COMMISSION ROYALE DES MONUMENTS ET DES SITES  
KONINKLIJKE COMMISSIE VOOR MONUMENTEN EN LANDSCHAPPEN

**BRUXELLES. Boulevard de Waterloo, 33**  
**(= ZP du Palais d'Egmont ou Palais d'Arenberg)**  
**PERMIS D'URBANISME : apporter des transformations lourdes au bâtiment principal, modifier partiellement le profil et le volume de la toiture, excaver les caves et apporter des transformations structurelles intérieures ; changer la destination d'un immeuble de bureau en commerce et aménager un logement de fonction au troisième étage ; démolir le bâtiment arrière et couvrir la zone de cour et jardin sur 1 niveau et ponctuellement sur 2 niveaux**

### Avis de la CRMS

Vues existantes et projetées des fenêtres du RDC (allèges descendues) et du passage cocher avec les futures vitrines (extr. du dossier de demande)

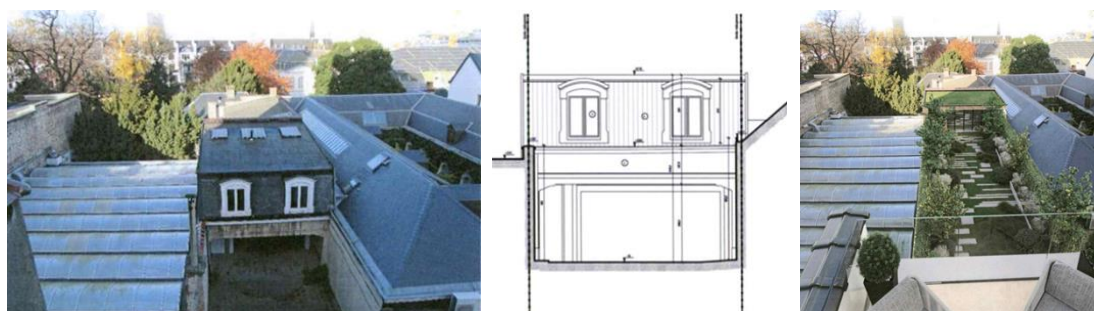
- concernant les interventions au droit des baies du RDC, l'abaissement des allèges peut être admis, car cela ne dénature pas trop la lecture de la façade, les travées étant respectées. Elle ne s'oppose pas au dessin des nouveaux châssis, qu'elle comprend pour les besoins de vitrines. Sans être

favorable aux grands aplats vitrés, elle remarque le souci de préserver un dessin d'imposte et donc une certaine rythmique ;

- concernant les interventions dans le passage cocher, elle n'a pas de remarque quant à la modification de la pente du sol (pente très douce), afin de favoriser l'accès à tous. Par contre, l'ouverture systématique et disproportionnée des murs pleins de chaque travée semble beaucoup trop lourde et modifie fortement le statut de ce lieu. Il serait adapté de revoir et/ou de réduire les proportions et la localisation des ouvertures (selon les baies existantes). La CRMS précise que la suppression de la porte du porche n'est pas acceptable ;

Vue et élévation de l'annexe arrière existante et vue 3D projetée (extr. du dossier de demande)

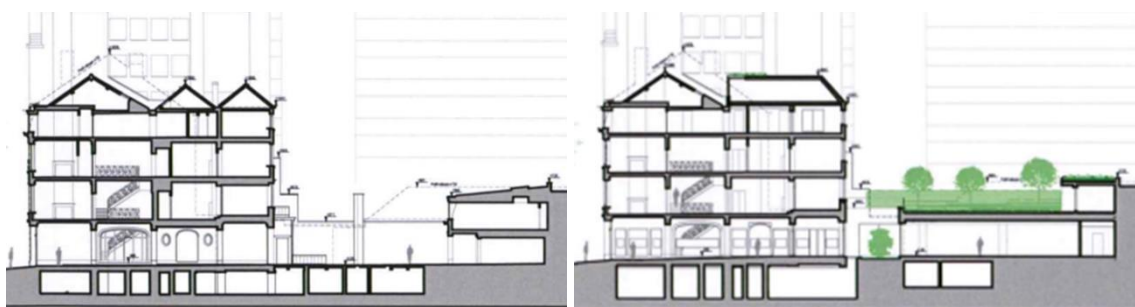
- Dans la même idée, elle s'oppose à la démolition du bâtiment en fond de cour : outre sa typologie, ce dernier présente un intérêt architectural, notamment avec le traitement de sa toiture et des fenêtres en façade avant, faisant écho aux fenêtres mansardées de la maison principale. Sa démolition complète ne se justifie pas. Le projet pourrait être étudié pour garantir sa préservation et sa valorisation, tout en étant associé à un traitement paysager de la cour ;
